《佛山市禅城区CC-D-01-01、02-01、02-02和CC-C-01-04编制单元 控制性详细规划局部调整——城市蓝线规划调整》（公示文件）

批前公示

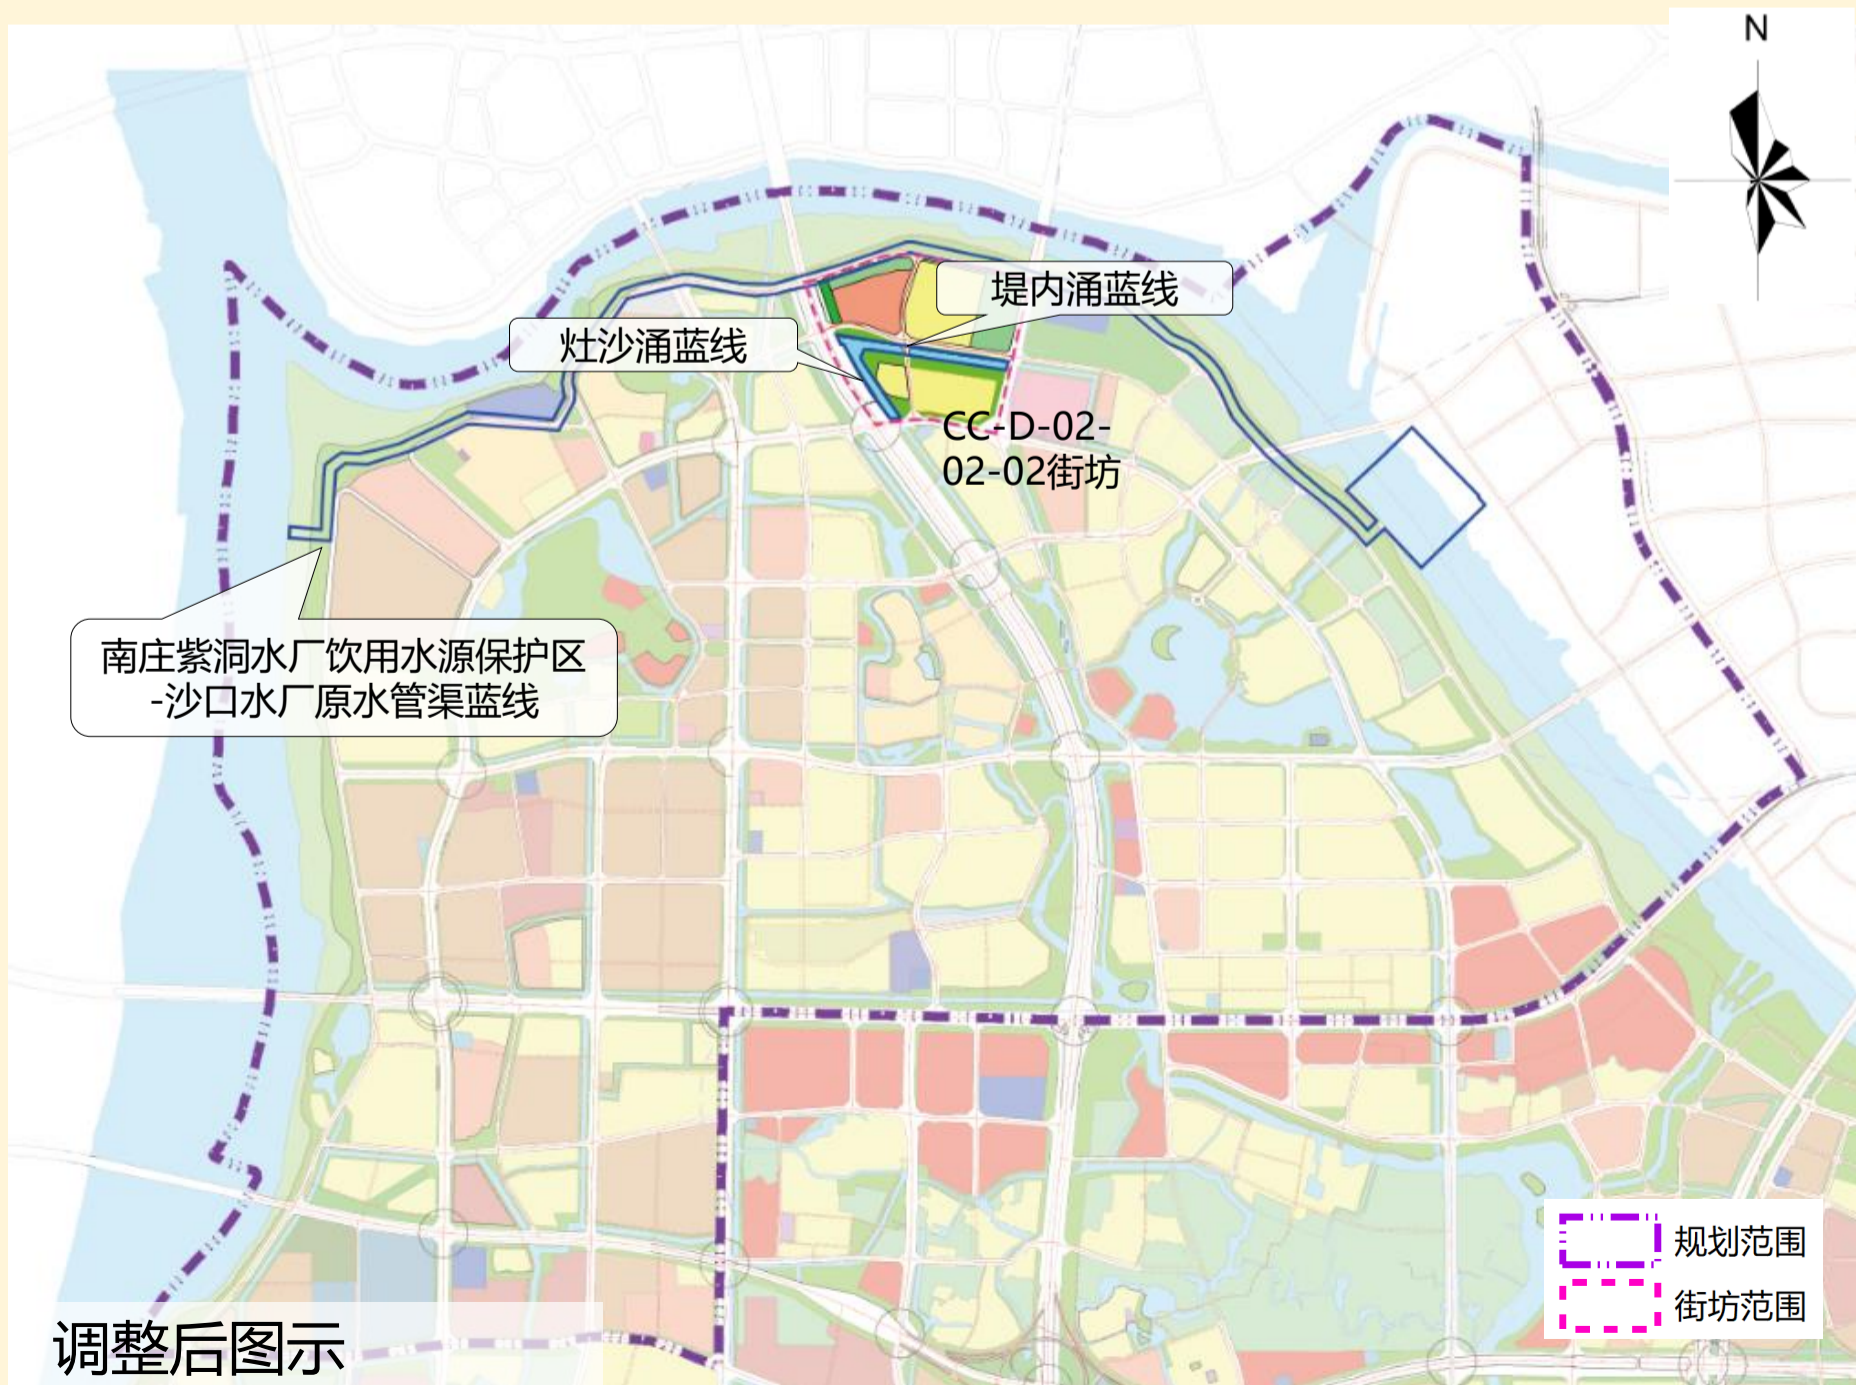
(1) 原水管渠蓝线调整：原水管渠走线由原主要位于禅港路北侧调整至沿东平水道沿线规划城市道路及周边公园绿地内布置。原水管渠蓝线依据《佛山市城市蓝线划定规划》相关规定划定。

(2) 主干河涌蓝线调整：主要调整规划范围内CC-D-02-02-02街坊内主干河涌蓝线。依据《禅城区内河涌整治规划》（上报稿）取消灶沙涌沿禅港路区段且优化灶沙涌沿佛山一环区段的线位，同时拓宽调整后的灶沙涌、堤内涌宽度（灶沙涌宽度由20米调整为30米，堤内涌宽度由20米调整为30米）。主干河涌蓝线依据《佛山市城市蓝线划定规划》相关规定划定。
